**Modulo per la presentazione delle osservazioni per i piani/programmi/progetti sottoposti a procedimenti di valutazione ambientale di competenza statale**

**ID: Codice procedura (ID\_VIP/ID\_MATTM): 12691**

**“Progetto di un impianto eolico denominato “Pitigliano” ubicato nei comuni di Pitigliano (GR) e Sorano (GR) costituito da 20 (venti) aerogeneratori di potenza nominale 7,0 MW per un totale di 140,0 MW con relative opere connesse ed infrastrutture indispensabili”**

**Immagine 1. Vincoli ex art. 136 del CBC dal PIT della Regione Toscana e zona approssimativa dove è progettato l'impianto industriale.**

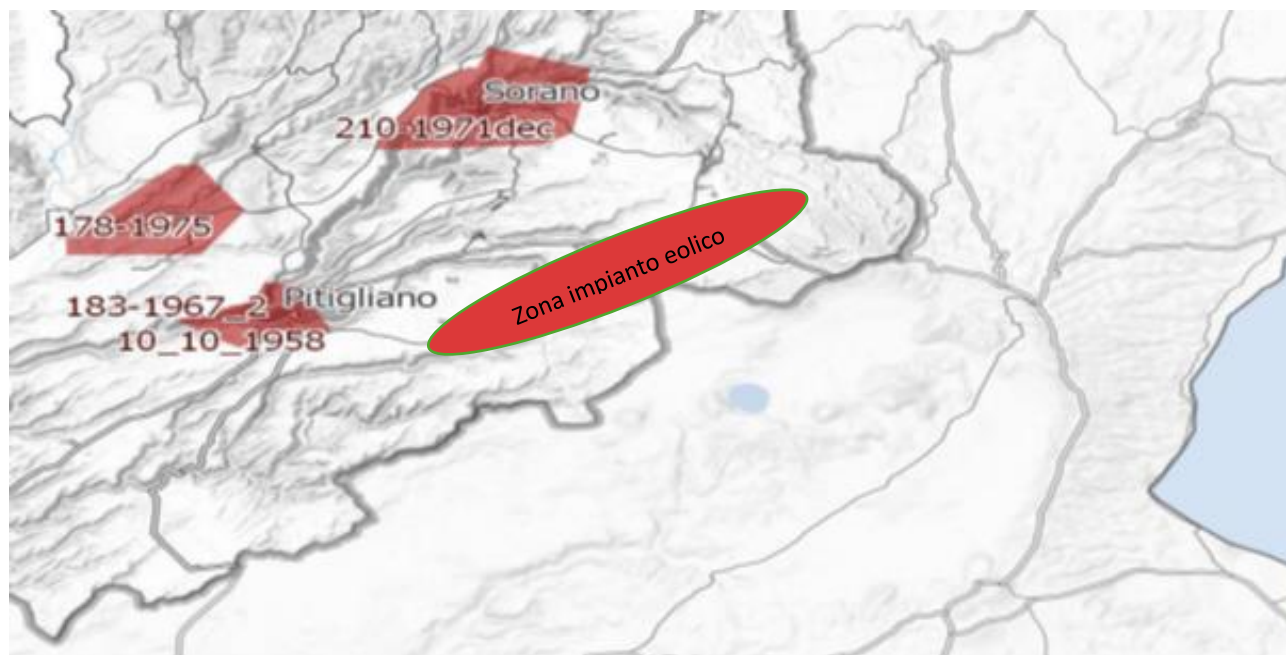
Al contrario si evidenzia che l'impianto eolico industriale citato non solo ricadrebbe con tutti e 20 gli aerogeneratori all'interno delle fasce di rispetto di 3 km di due vincoli paesaggistici di notevole interesse pubblico esistenti nella Regione Lazio e con una parte di essi nel vincolo paesaggistico del Centro abitato di Sorano ( GR) quindi in aree non idonee all'installazione di impianti di energia rinnovabile. Addirittura, alcuni aerogeneratori sarebbero ubicati a poche centinaia di metri dai perimetri dei due vincoli paesaggistici laziali ex art 136 del CBC.

*Inoltre, come sostiene la Proponente parte dell'impianto si verrebbe a trovare a 3,5 km dal centro abitato di Sorano. Infatti, tre degli aerogeneratori WTG 08, 09, 10 sono addirittura all'interno delle fasce di rispetto dei 3 km del suo vincolo paesaggistico di notevole interesse pubblico ex art 136 del CBC. Si evidenzia che così si crea*

un'ulteriore incompatibilità con la tutela del Paesaggio.

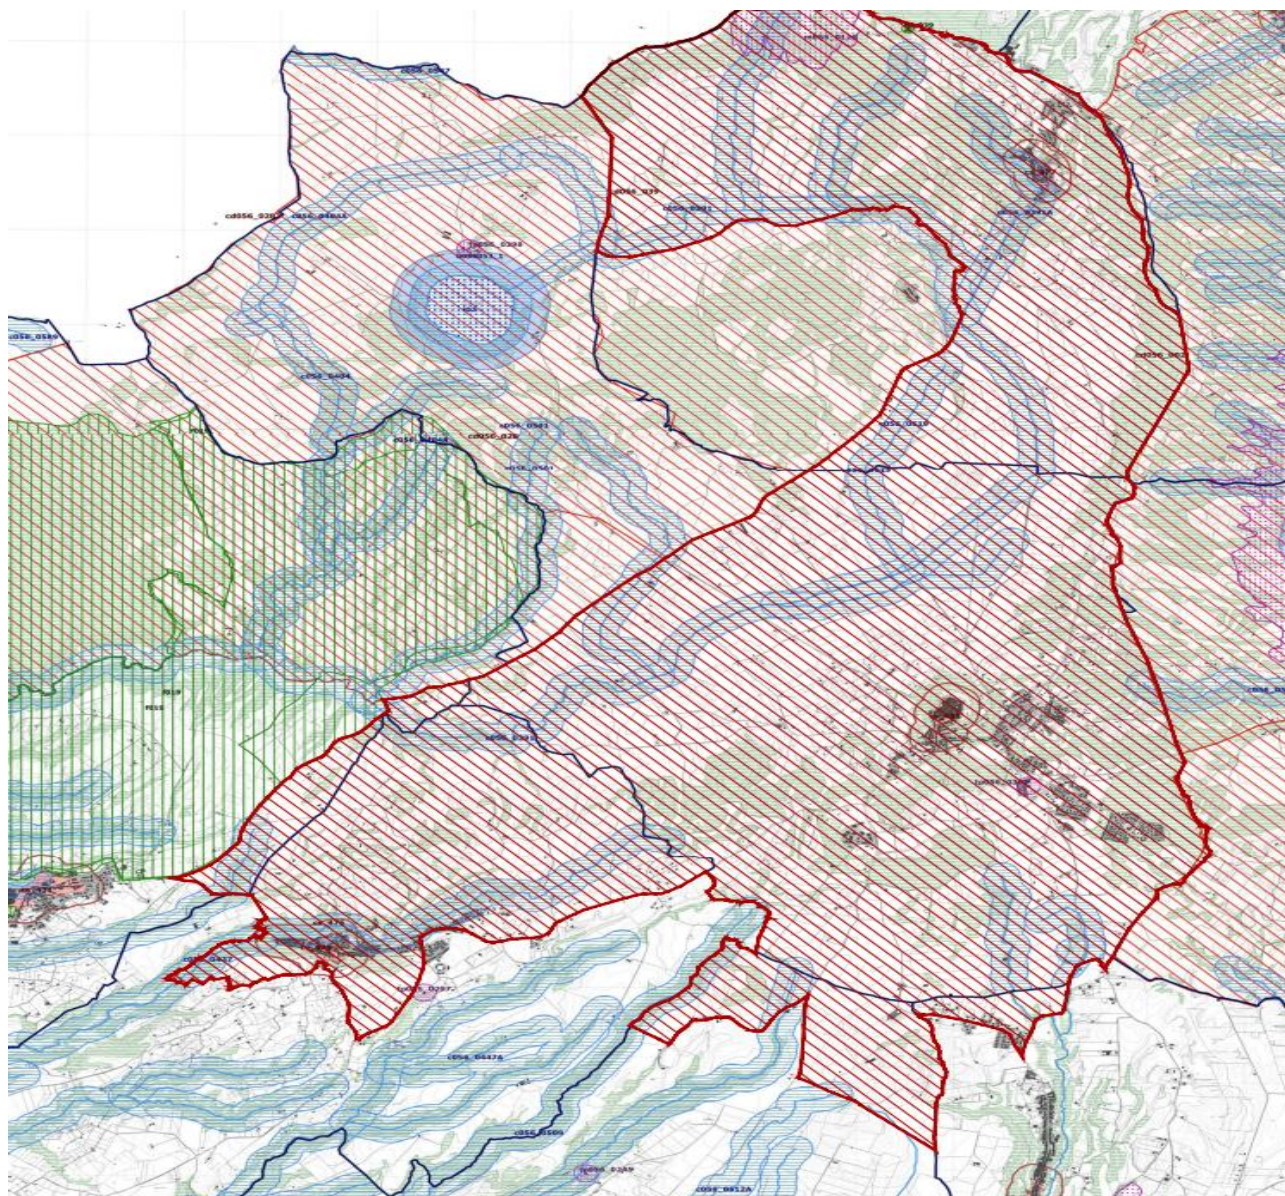
Come è illustrato nell'immagine si ribadisce che l'impianto industriale "Pitigliano" ricade completamente all'interno delle fasce di rispetto dei due vincoli di notevole

interesse pubblico e lambisce quelle di un terzo vincolo e quindi come affermato dal Consiglio di Stato nelle sentenze citate, l'impianto è insediato in area non idonea ai sensi dell'art. 20 comma 8 lettera c quater del D.Lgs. n. 199/2021 e ss.mm.ii al contrario di quanto sostiene la proponente.

**Immagine 3. Cumulo di una parte di impianti eolici, fotovoltaici e geotermici industriali in progettazione ed esistenti intorno all’eolico industriale “Pitigliano”.**

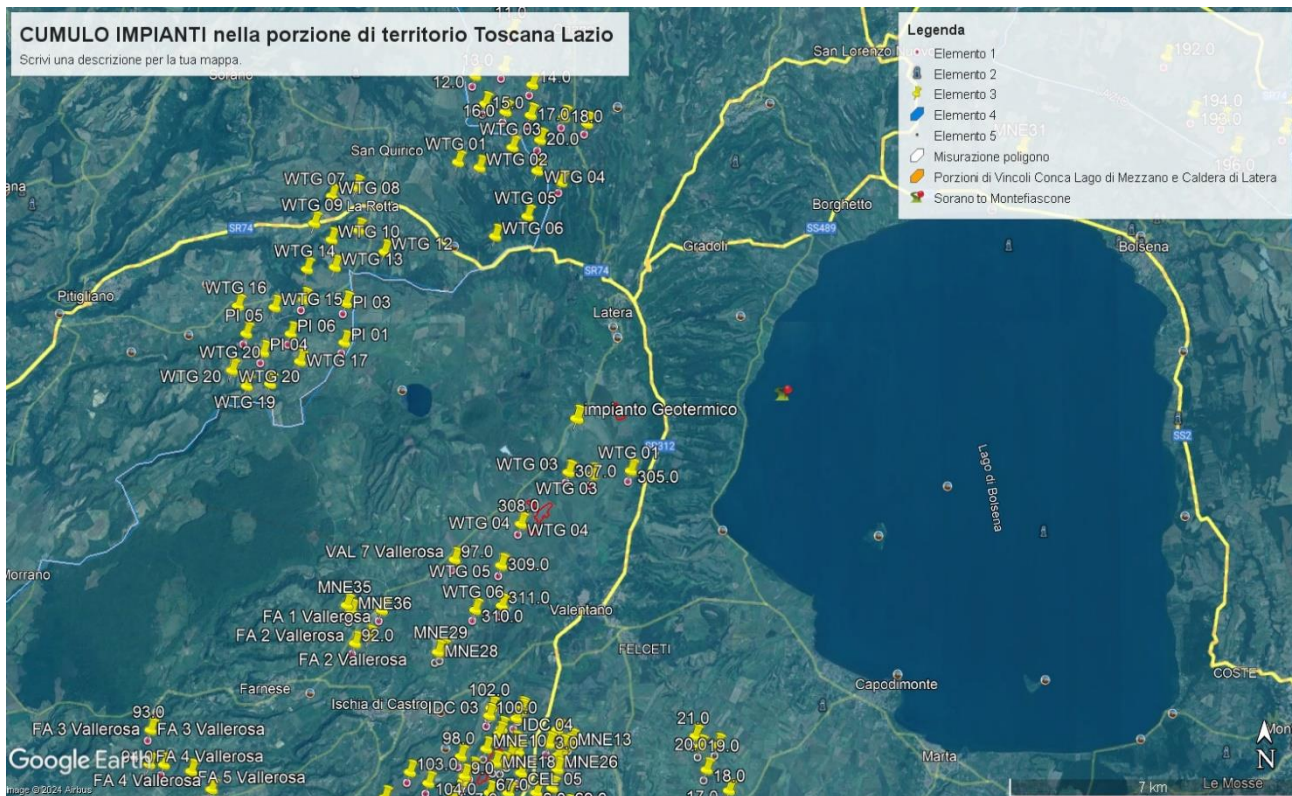
Tornando alle Linee guida nazionali, l’allegato IV dedica il paragrafo 3 agli impatti visivi e quelli sui Beni Culturali, Paesaggistici, Naturalistici e Culturali, dove viene detto che la valutazione dell’impatto visivo dovrà essere effettuata tenendo conto “**degli elementi caratterizzanti e qualificanti il paesaggio, effettuata alle diverse scale di studio (vasta, intermedia e di dettaglio...**”. Le analisi debbono non solo definire l’area di visibilità dell’impianto eolico industriale, **ma anche il modo in cui l’impianto viene percepito all’interno del bacino visivo**. Le analisi visive debbono inoltre tener in opportuna considerazione **gli effetti cumulativi derivanti dalla compresenza di più impianti**”. Nella Relazione Paesaggistica e nello Studio di Impatto Ambientale prodotte dalla proponente come già evidenziato è stato ignorato il vincolo paesaggistico di notevole interesse pubblico ex articolo 136 del Codice dei

Beni Culturali “*Ambito paesaggistico, geologico e geomorfologico dell’orlo della caldera di Latera ...*” Non vengono nemmeno citati gli impianti eolici in progetto al MASE, il “Rempillo” (6 aerogeneratori) e un altro in verifica amministrativa di 14 aerogeneratori e 72, 6 MW. Ad oggi nei territori di Pitigliano, Sorano e in quello limitrofo potenzialmente potrebbero essere insediati 40 aerogeneratori alti 200 metri e larghi 170. Ma la proponente non cita neanche altri impianti che creerebbero il cumulo e quindi maggiore impatto. Infatti, sul territorio della “Città del Tufo” (Sorano e Pitigliano) impatterebbero anche l’impianto eolico “Montarzo” di Onano con 13 aerogeneratori con le dimensioni ricordate, l’altro eolico industriale nel territorio di Valentano con sette aerogeneratori (stesse dimensioni), gli impianti di Farnese con un minieolico di 3 Torri alte 60 metri già installate in località Poggio del Crognolo e l’impianto eolico industriale “Vallerosa” (7 aerogeneratori alti 200 metri e larghi 158 metri) in procedura VIA presso la Regione Lazio. Inoltre, altri impianti del minieolico già presenti a Valentano, Cellere e Piansano e due progetti eolici industriali con le stesse dimensioni (200 m x 170 m) nel Comune di Ischia di Castro. La valutazione del cumulo non prende neanche in considerazione gli impianti industriali di fotovoltaico e agrivoltaico in progetto a Farnese, Valentano, Ischia di Castro, Cellere. L’impianto geotermico in procedura Via al MASE, progettato nella Caldera di Latera. Quindi è stata effettuata una valutazione del potenziale impatto cumulativo non veritiera a dispetto di quanto affermato dalla proponente che sostiene di aver preso in considerazione uno spazio di 10 km intorno al suo impianto per gli impatti che si creerebbero.

Nella Parte IV delle Linee guida citate al punto 16.1, nello stabilire i requisiti per la valutazione positiva dei progetti nel procedimento di VIA si parla di individuazione delle aree idonee per l’insediamento degli impianti tenendo conto di aree degradate da attività antropiche pregresse o in atto (brownfield) tra cui siti industriali, cave, discariche, siti contaminati. Stessa raccomandazione viene ribadita anche nell’art.20 del D.Lgs n. 199/2021. Ma appare inascoltata dalla proponente. Infatti, insiste molto nel dire che il suo impianto industriale è compatibile con il territorio nonostante le numerose incompatibilità paesaggistiche, culturali, economiche e naturalistiche che esso incontra.
